监理工程师通知单

工程名称：华直当阳市庙前镇 4*20MWp 地面分布式农光互补光伏发电项目

编号：HZDYM-Q-CZZH-TZ-105

事由：关于光伏区高压电缆终端接头施工质量相关事宜

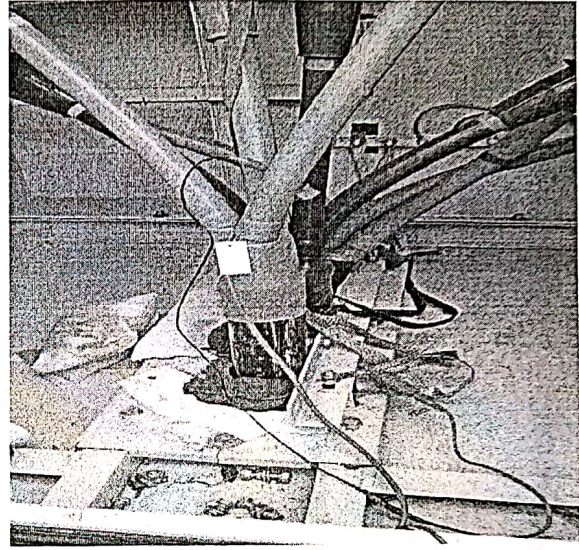
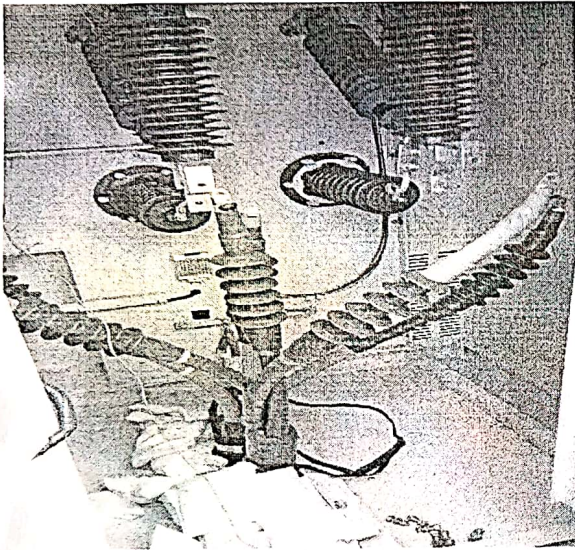
- 1、光伏 3 区高压电缆终端头交叉连接，电缆缓冲垫填充物不合格。
- 2、光伏区箱变高压电缆未编号挂牌。

以上存在问题必须及时整改到位，整改完成后施工单位项目部对整个光伏区进行排查自检，检查合格后报项目监理项目部验收。如不执行后续出现任何后果，由你方单位负全部责任。请将施工整改结果于 2019 年 6 月 29 日前回复本项目监理机构。
